協力工場 不良品連絡書

図番	503462-0019
品名	HI-FIX 256PIN PC-WMB CONN. REC. TERMINAL
ロットNo	20613ZQ.01-08
連絡受理日	2012.7.25
対象数量	1,239,237個

不良内容 異物付着、めつきフクレ

株式会社鈴木 御中		12-07-29		P1
		管理番号:MXD-AS-1207-04 / 44F-7-021		
三友電子工業(株)				
件名:503462-0019 気泡・異物付着の件について 首題の件についてご報告いたします。よろしくご検討の程をお願い申し上げます。				
図 番	503462-0019			
品 名	HI-FIX 256PIN RECTERM			
仕 様	NI2-4**PDNI0.3-0.5**AU0.5-0.7*(2.2MMカタマン)+AU0.5-0.7*(0.3MMカタマン)+S3			
数 量	1,239,237pin (10pcs/640pcs=1.57%)			
めっきロットNo.	20613ZQ SU250612-010D1-001-010			
プレスロットNo.	12.06.07.1.G.1-10			
I 状 況	対象製品において、気泡の様な突起及び異物付着が発生しているとのこと指摘を受けました。 (1)気泡の様な突起(別紙1) 針で刺し込んでいる状態になる、テープで剥離して突起部めっき層が剥がれる。 Auめっきが剥がれた箇所にはNi成分が検出された(顧客分析データ)。 (2)異物付着(別紙2) 異物付着について、品質悪化を防止するため、改善依頼があった。			
II 調 査	1 生産履歴の確認 対象ロットは10RL(20613ZQ SU250612-010D1-001-010)連続で変化点なく生産しておりました。 対象ロットの生産履歴を確認した結果、異常履歴はありませんでした。 2 保管サンプルの確認 対象ロットの保管サンプルを確認した結果、気泡の様な突起及び異物付着の発生はありませんでした。 3 顧客分析データからの考察 (1)突起は針で刺し込む事から、突起の中は空洞である事が伺えます。 (2)気泡はめっきが密着不良となっております。 (3)気泡をテープで剥離して突起物のAuめっき層が剥がれてNiめっきが露出する事から、本不具合は Ni-Niめっき層間あるいはNi-Auめっき層間で密着不良が発生しております。 (4)テープ試験によりめっき層の剥がれが気泡周囲へと拡大しておりません。 4 要因解析1 3(1)~(4)の結果より、給電不良で発生するめっき剥離の現象とは異なります。 5 めっき工程の確認 (1)Auめっき治具を確認した結果、キャリア側のAuめっきを加工する治具に端子先端部の形状に合わせた製品逃がしの溝が加工され

別紙3-1

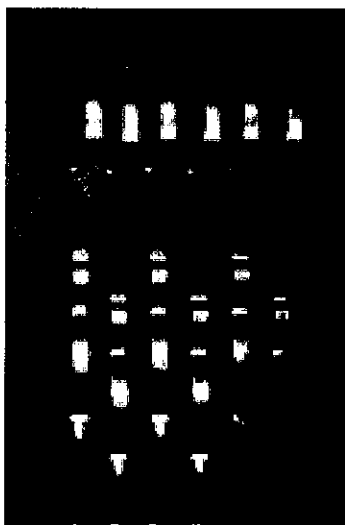
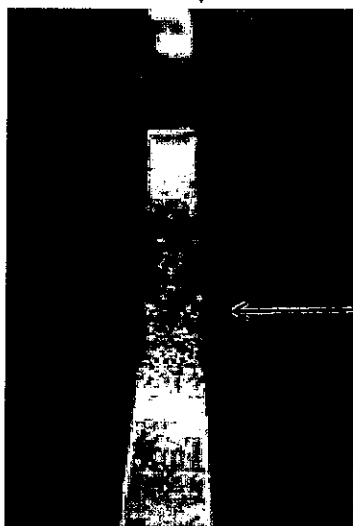
Auめっき治具の溝加工部にエアを吹いて入り込んで溜まったAuめっき液を除去した

→ Au置換膜が形成されず、気泡は発生しない

エアを外し、Auめっき治具の溝加工部にAuめっき液を故意に入れて製品に接触させた

→ Au置換膜が形成され、気泡が発生した

気泡が発生した

テープ試験により、Auめっきが剥がれた

気泡部のめっきが剥がれ、Niめっきが現れた 剥がれためっき箔の裏が側はAuめっき

<p>7 再現実験(2012年7月27日)</p> <p>(1) Auめっき治具を確認した結果、溝加工部に突発的にAuめっき液が入り込む可能性がある事が見受けられました。</p> <p>(2) Auめっき治具の溝加工部に突発的に入り込んだAuめっき液と製品が接触する可能性を防止するため、Auめっき治具の溝加工部に向けてエアを吹いて、入り込んだAuめっき液を除去致しました。</p> <p>(3) この改善により、Auめっき液と製品が接触する可能性がなくなり、生産品に気泡が発生していない事を確認致しました。</p> <p>(4) 故意にエアを外してAuめっきの溝加工部にAuめっき液を入れて再現実験した結果、気泡が発生する事を確認致しました(別紙3)。</p> <p>(5) 以上の結果より、 突発的にAuめっき治具の溝加工部に入り込んだAuめっき液が製品と接触したため、Niめっき面にAu置換膜が形成されて密着不良が発生し、気泡に至りました。 気泡をテープで剥離した結果、Auめっきが剥がれてNiめっきが露出致しました。 Ni-Auめっき層間で気泡が発生しておりました。</p>
III 結果	<p>以上の調査結果から、気泡の様な突起は、Ni-Auめっき層間の密着不良と考えられます。 また、Ni-Auめっき層間の密着不良は、Au置換膜の形成により発生したものと考えられます。</p>
IV 原因	<p>1 発生原因(別紙4)</p> <p>Niめっき面にAu置換膜が形成された箇所にめっき密着性が得られなかったため、気泡に至りました。 製品とAuめっきが接触した箇所で、Niめっき面にAu置換膜が形成されました。 Auめっき治具から流れ出たAuめっき液が、突発的にAuめっき治具の溝加工部に入り込んで溜まってしまった事で製品とAuめっきが接触致しました。</p> <p>2 流出原因</p> <p>検査サンプルに気泡が発生していなかったため、気泡を検出できずに良品として出荷致しました。</p>
V 対策	<p>1 発生対策</p> <p>(1) 暫定対策</p> <p>Auめっき治具から流れ出てAuめっき治具の溝加工に入り込んで溜まったAuめっき液を、エアで除去致します。Auめっき治具へのエア設置を標準作業と致しました。 ※2012年7月27日の代替生産から実施</p> <p>(2) 恒久対策</p> <p>Auめっき治具から流れ出たAuめっき液により、Au置換膜が形成されない治具に改善致します。 ※次回生産時迄に実施予定</p> <p>2 流出対策</p> <p>巻き終りを実体顕微鏡で確認し、暫定対策の効果を確認致します。 ※2012年7月27日、2012年7月31日の代替生産時は、暫定対策を実施し、気泡の発生はありませんでした。</p>

別紙 3 - 2 めっき剥離部の成分分析

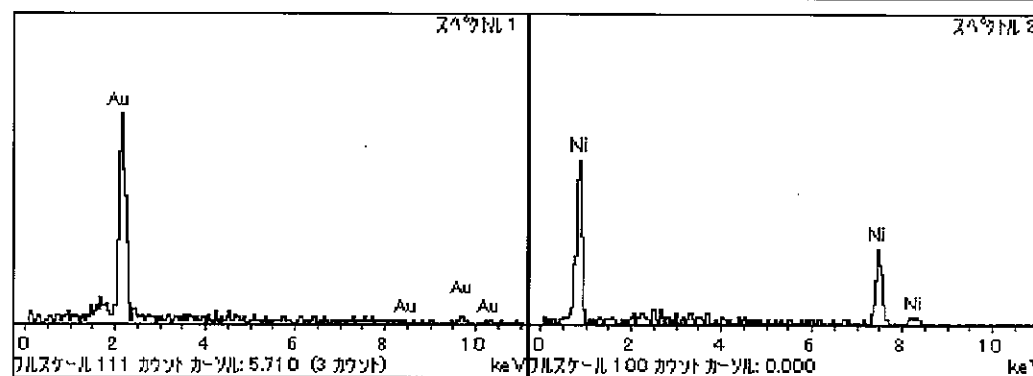
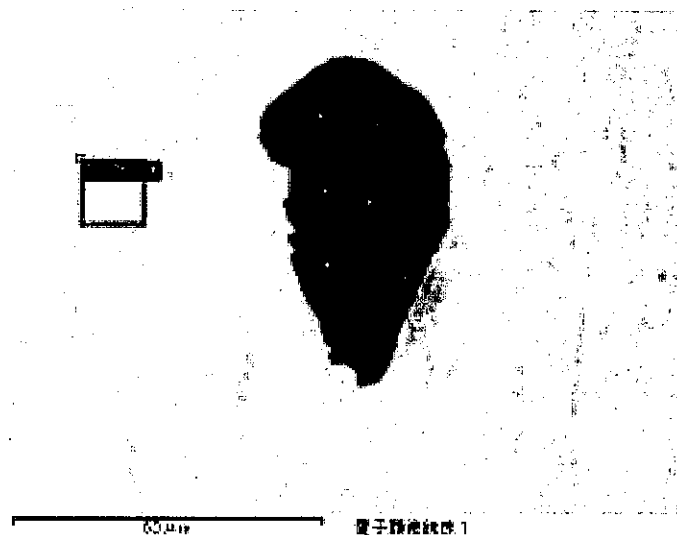
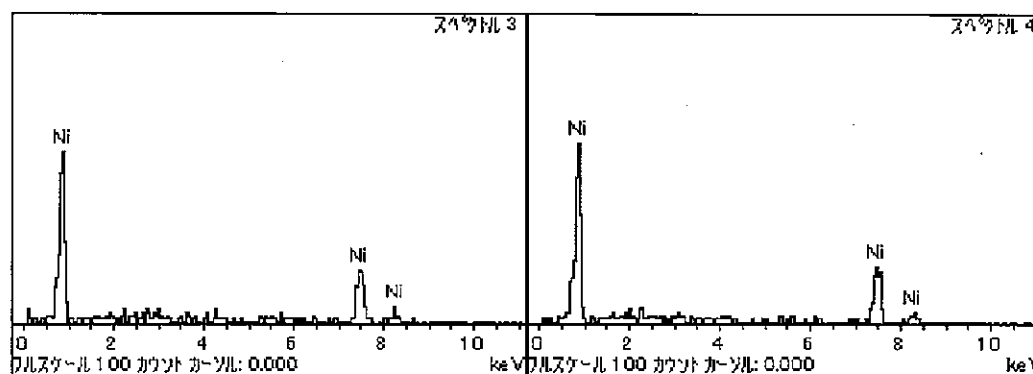
めっき剥離部から、Ni 成分が検出された

別紙3-3 めっき剥離箔の裏側の成分分析結果

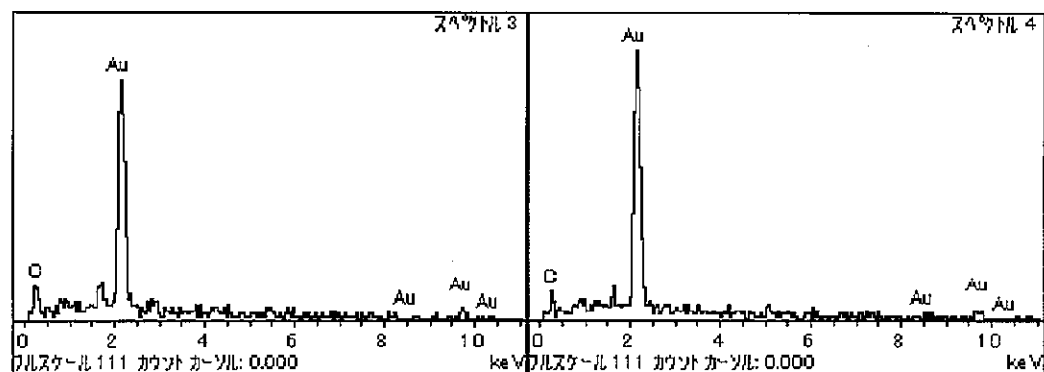
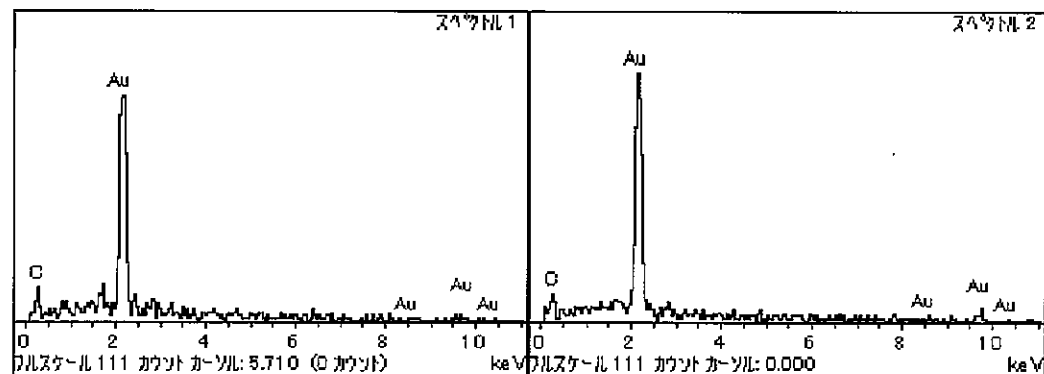
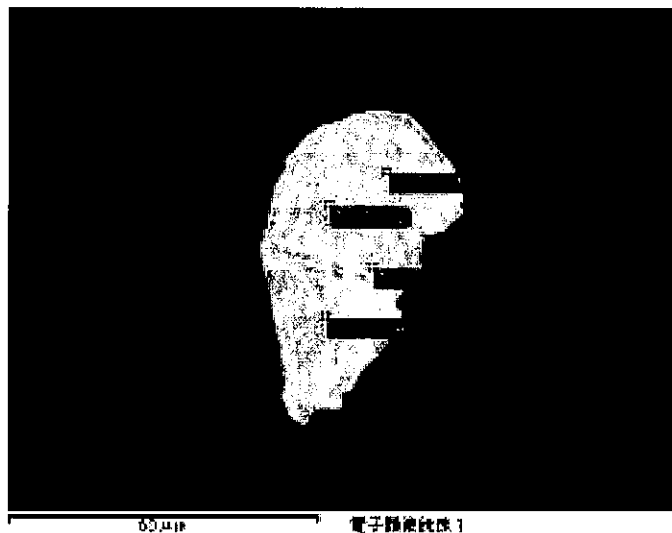
めっき剥離箔の裏側から、Au 成分が検出された
